改善箇所説明図

基準不適合発生箇所

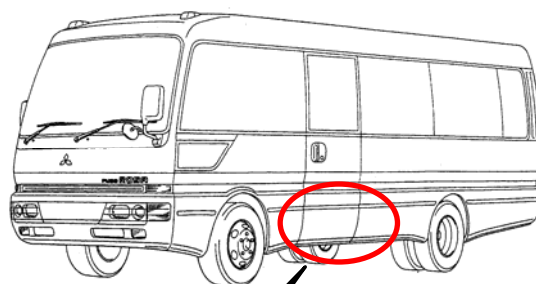
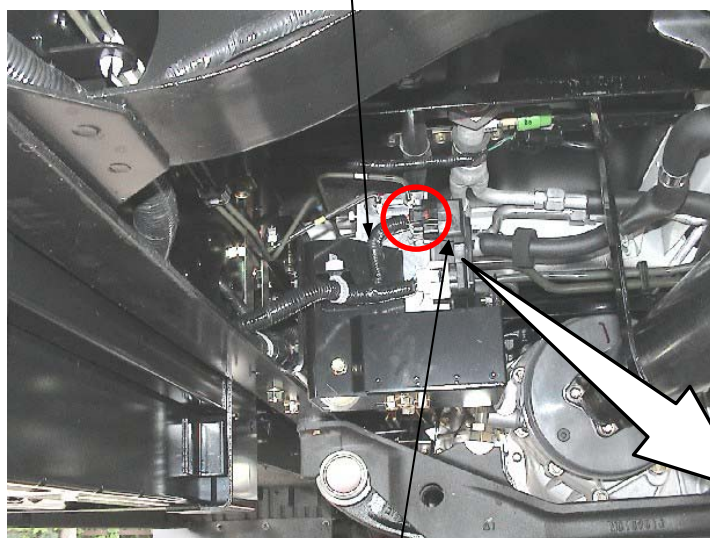
ハイドロリックユニットに接続する電気配線のコネクタ部に誤品が組付けられたため、当該コネクタ部からハイドロリックユニットに水が浸入するものがある。

そのため、そのまま使用を続けると、当該ユニット内部が腐食して導通不良となり、最悪の場合、当該ユニットが誤作動し、ブレーキペダルを戻しても制動力が解除されないおそれがある。

全車両、当該電気配線を対策品に交換するとともに、ハイドロリックユニットを新品に交換する。
